KFPEV-SB 仕様変更のご案内

- 対象製品：KFPEV-SB、EM-KFPEE-SB、NH-KFPEE-SB
※製品名の変更はありません。

品名	仕様変更前 (軟銅線編組)	仕様変更後 (錫めっき軟銅線編組+ドレインワイヤ)
構造図

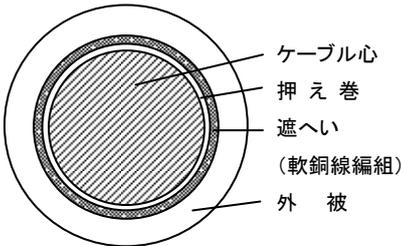
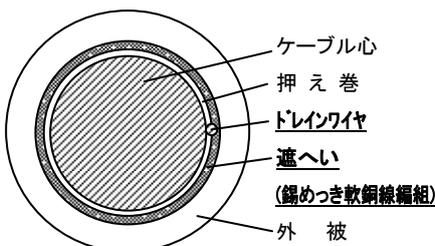
- 変更点：軟銅線編組 → [錫めっき軟銅線編組+ドレインワイヤ追加](#)

2016 年 10 月製造分より
